Mission régionale d'autorité environnementale
OCCITANIE

**Avis sur le poste de transformation électrique privé (Vitalia)
sur la commune d'Issel (Aude)**

N°saisine : 013962/A P

Date : 23/04/2026

Figure 2 : plan de masse du poste électrique (source : dossier)

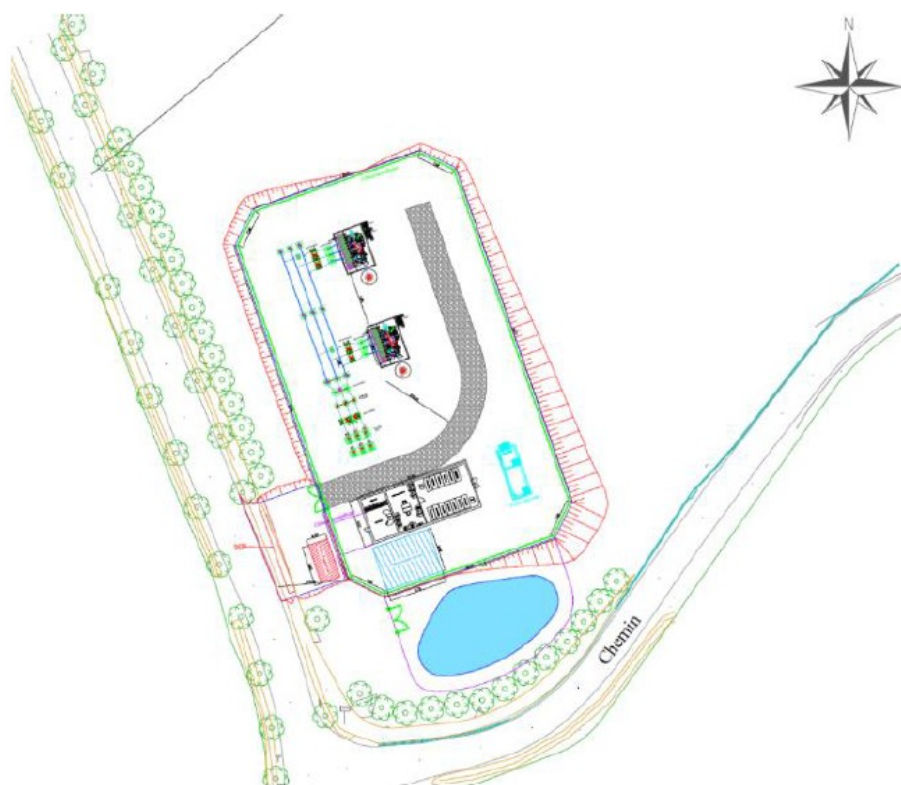
La superficie clôturée concernée est de 5 600 m². Le projet consiste à créer une plateforme nivelée et compactée pour aménager le poste qui se compose d'un bâtiment de contrôle-commande (23x10 m par 4 m de haut) et d'équipements électriques extérieurs dont deux transformateurs 33kV/63kV et trois disjoncteurs (5,8 m de haut), une fosse de rétention déportée, une piste lourde pour accéder et desservir le site, un ouvrage périphérique d'infiltration des eaux de ruissellement et un bassin de rétention ainsi que des ouvrages de gestion du risque incendie (figure 2).

Les travaux d'adaptation nécessaires pour le raccordement de la ligne souterraine au sein du poste RTE ne sont pas décrits.

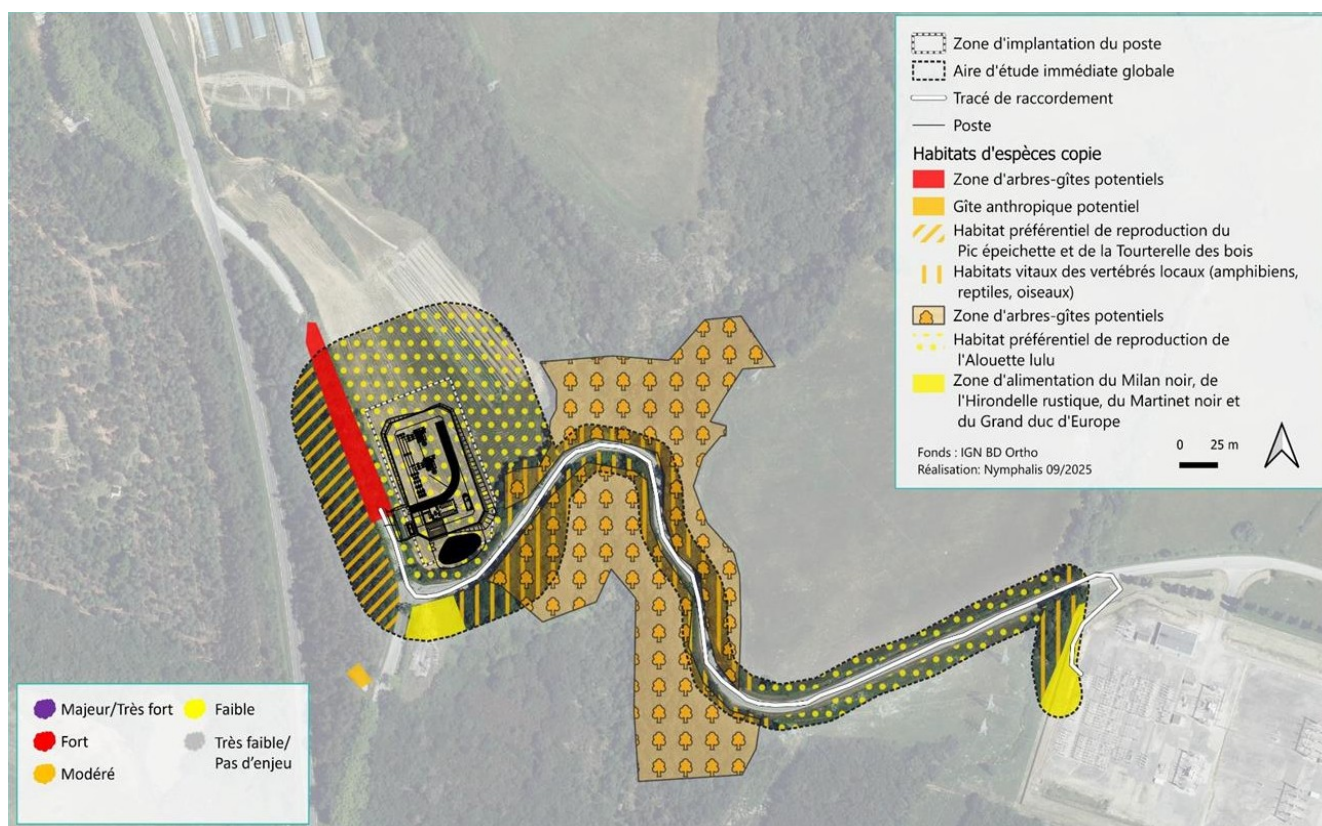
Des enjeux et des impacts bruts jugés « modérés » (cf. figure 3 ci-dessus) sont identifiés pour les espèces d'oiseaux nicheurs dans les arbres ou les buissons voisins (la Pie-grièche écorcheur (espèce à PNA), le Verdier d'Europe, le Chardonneret élégant, le Pipit des arbres, la Tourterelle des bois, le Pic épeichette, le Serin cini). Pour le Grand-duc d'Europe, le Milan noir et le Milan royal (espèce à PNA), la MRAe estime que les effets du dérangement et les risques de mortalité lors des déplacements (phase travaux et phase d'exploitation) doivent être ré-évalués. L'étude conclut qu'il n'y a pas de présence de gîtes avérés ou fortement potentiels pour les chauves-souris, sans précision sur les modalités de recherche et le temps consacré lors des inventaires de terrain.

La MRAe estime que l'aire d'étude est trop réduite : l'analyse des sensibilités et des impacts écologiques du projet est centrée sur le site et sur seulement 25 à 50 mètres au-delà, ce qui est trop limitant concernant la faune volante.

La MRAe recommande :

- de ré-évaluer les enjeux et les impacts du projet sur les oiseaux et les chauves-souris au-delà de l'aire d'étude immédiate et sur l'ensemble des espèces et des habitats concernés par les OLD et par le tracé du raccordement au poste RTE,
- de proposer des mesures adaptées en conséquence, notamment un calendrier d'intervention qui tienne compte de l'ensemble des travaux, y compris les obligations légales de débroussailllements (OLD), pour tous les milieux, dont les cours d'eau.
